**Nota de seguridad urgente**

**Implantes SwishTapered™ y SwishPlus™**

**Identificador FSCA [field safety corrective action (acción correctiva de seguridad)]:2017.12.XX**

**Tipo de acción (Notificación de campo para los extensores de implantes SwishTapered™ y SwishPlus™)**

**Figura 1** - Extensores de plataforma de 3,7 mm SwishTapered y SwishPlus con conjunto de tornillo de cierre

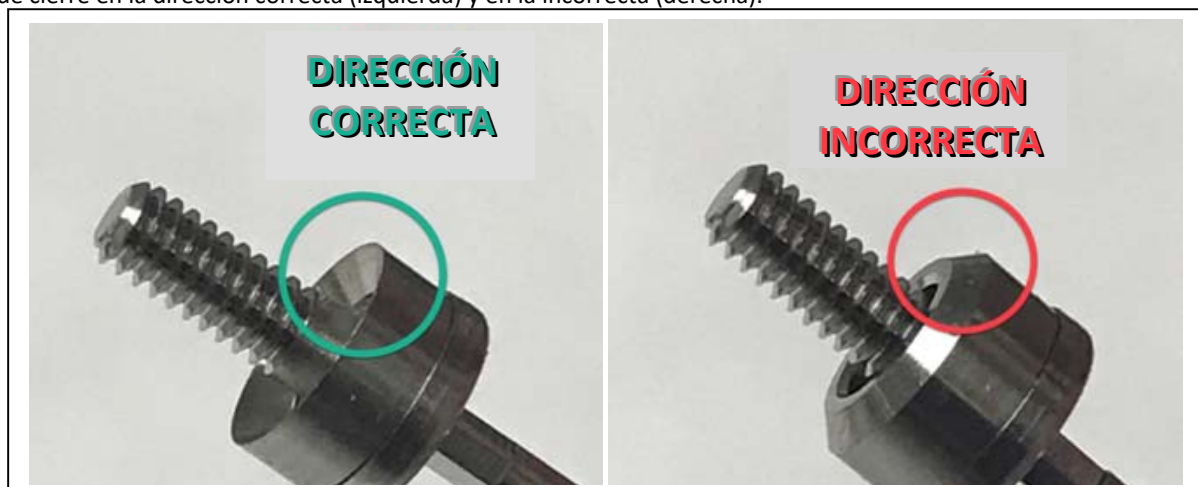
La figura 1 que se muestra a continuación muestra los componentes cuando el extensor se monta con el tornillo de cierre en la dirección correcta (izquierda) y en la incorrecta (derecha).

**Figura 2** - Extensores de plataforma de 3,7 mm SwishTapered y SwishPlus con conjunto de tornillo de cierre

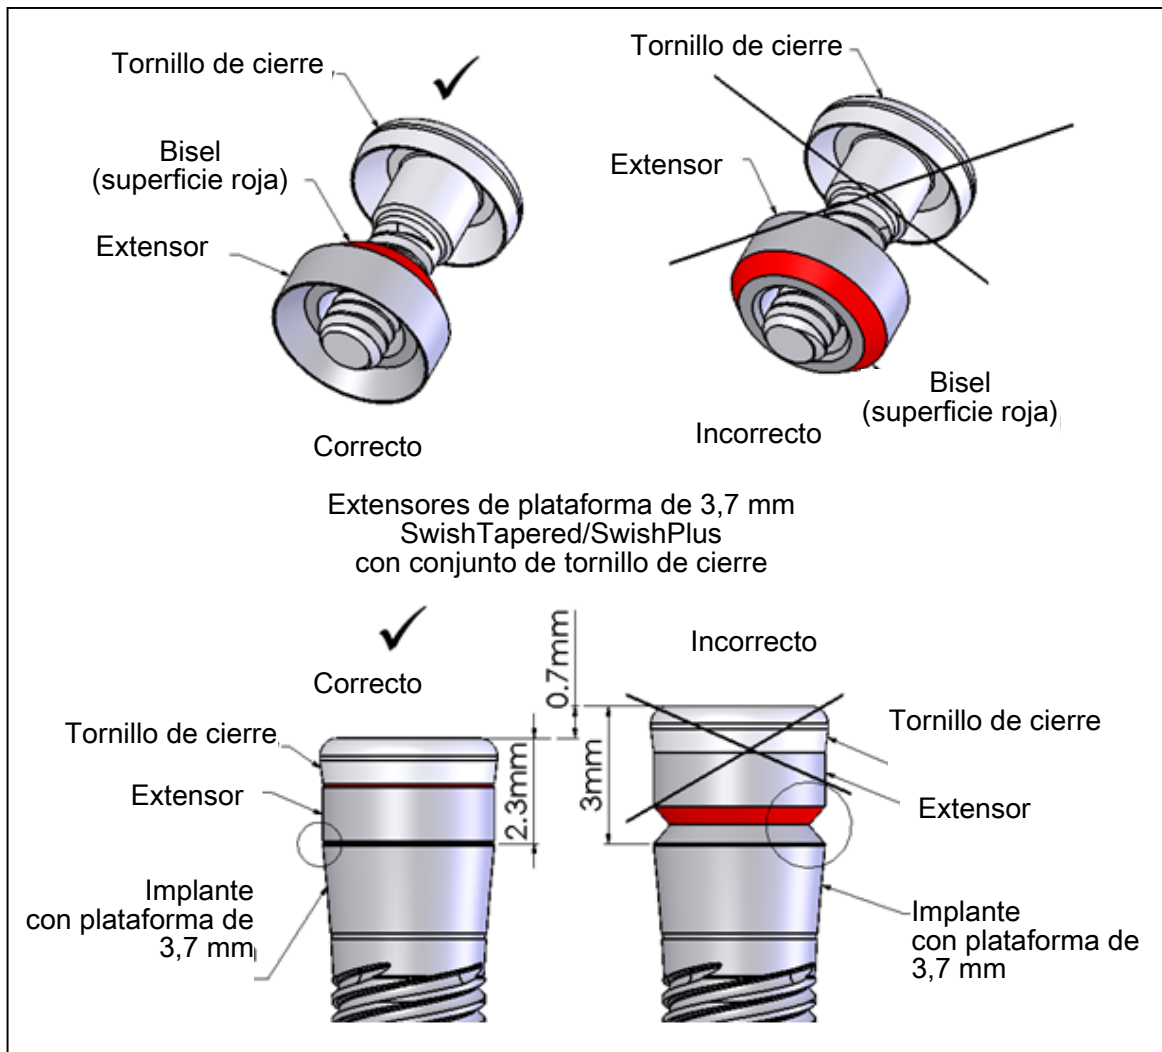
Las figuras de la 2 a la 4 muestran la orientación correcta e incorrecta del extensor para cada tamaño de plataforma SwishTapered y SwishPlus (3,7 mm, 4,8 mm y 6,5 mm). La superficie roja destaca el bisel del extensor. Nota: cuando los extensores se montan de forma incorrecta, la altura de la parte superior del tornillo de cierre desde el soporte del implante es 0,7 mm, 1,1 mm y 1,4 mm superior a lo que debería ser.
